河南丰晟建筑设计有限公司项目设计修改通知单

建设单位	栾川县浩德颐康文旅有限公司	项目编号	FSSJ2021-RF02
工程名称	中浩德·山水文苑S1、S2地块防空地下室	专业	结构
变更原因	建筑调整	修改对其他专业是否影响	无
变更依据	国家相关规范、规程、标准

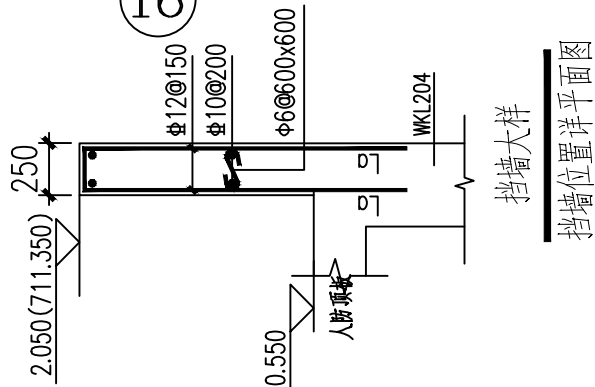
- 1、根据建筑调整人防移动电站最南侧板顶标高，详见下图，并结合建筑剖面。未注明梁板墙配筋均按原图施工。
- 2、WKL204(1) 梁高调整为2850，配筋不变，梁上增加平时挡墙，位置见平面图，配筋见下图挡墙大样。
